VKPC 86635

Teknisk bulletin – september 2011

VOLVO

OE-nr.: 31293177 er erstattet av 31293668

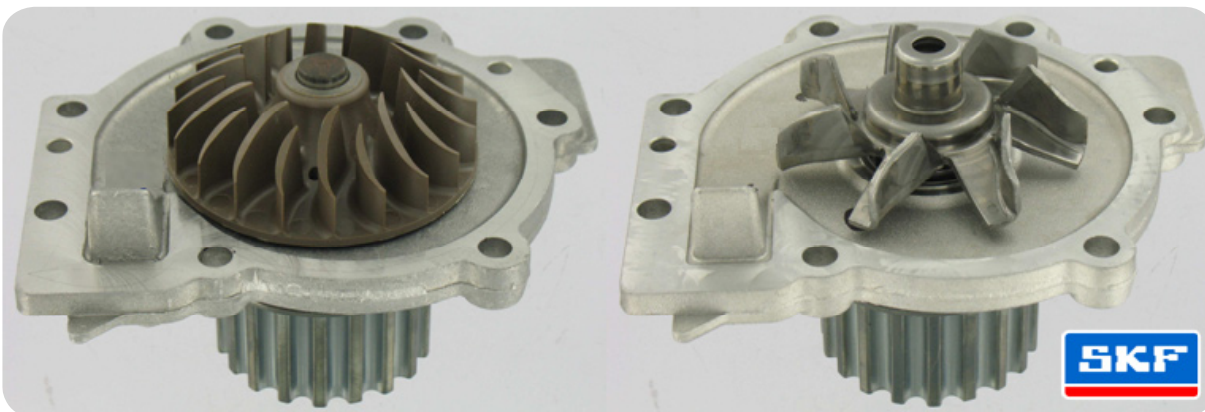
Volvo har endret designen på vannpumpen slik at den passer til de ekstra bruksområdene som er nevnt ovenfor. ⇔ SKF-delenummer: VKPC 86635.

I noen modeller er et skovlhjul i vannpumpen av plast blitt skiftet ut med et skovlhjul av metall.

GAMMEL DESIGN

- OE-nr.: 31293177
- Skovlhjul av plast

NY DESIGN

- OE-nr.: 31293668
- Skovlhjul av metall

Versjonen med skovlhjul av metall i denne SKF-vannpumpen er i tråd med den siste OE-utviklingen og kan brukes ved siden av tidligere OE-design.
